SERVICE-INFO

Визуални разлики при ремъчен обтегач 533 0086 30

533 0086 30

Снимка 1: Модел на INA с два болта M8x35

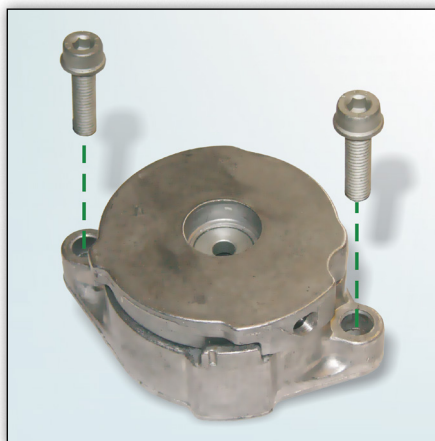
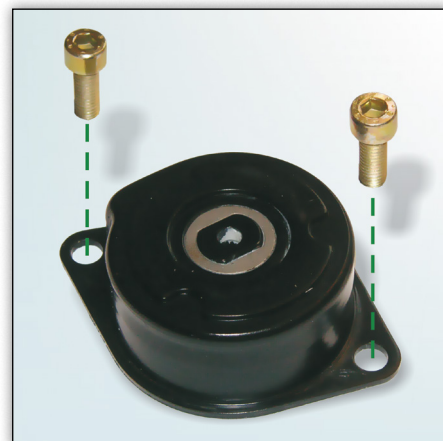
При подмяна на ремъчния обтегач 533 0086 30, може да използвате и двата модела показани на снимките.

По-голямата дебелина на фланеца за захващане на ремъчния обтегач 533 0086 30 (Снимка 1) налага използването на болтове M8x35 в комплекта на Schaeffler Automotive Aftermarket.

В момента Schaeffler Automotive Aftermarket предлага модела показан на снимка 1.

Придържайте се към спецификациите на автомобилния производител!
